Herning
Kommune

Dato: 23.08.2017

Tillæg 7 til Herning Kommunes spildevandsplan 2015–2025 for Aulum

Fig 2. gældende og fremtidig spildevandsplan for opland AU19.P.

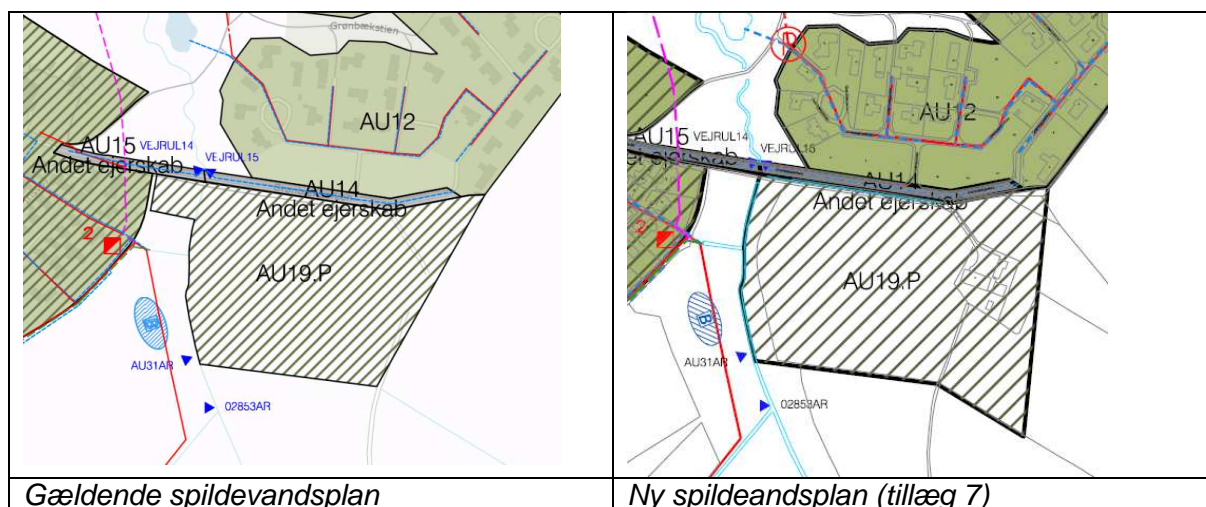
En forudsætning for etablering af det nye boligområde er, at området er optaget i Herning Kommunes spildevandsplan. Kun en del af området er i dag optaget i spildevandsplanen (se fig. 2.). Med dette tillæg optages den resterende del af lokalplanområdet i spildevandsplanen ved udvidelse af opland AU19.P, jf. oplandskort, udløbsskema og oplandsskema i tillæggets bilag 1 - 3.

Hele det nye boligområde optages derfor i spildevandsplanen som separatkloakeret, med afledning af spildevand og regnvand fra befæstede arealer til Herning Vand A/S kloaksystem.

Regnvand fra tage og befæstede arealer fra oplandet ledes, som allerede planlagt tidligere for en del af området, til Tved Bæk via udløb AU31AR via regnvandsbassin ved Irisvej.
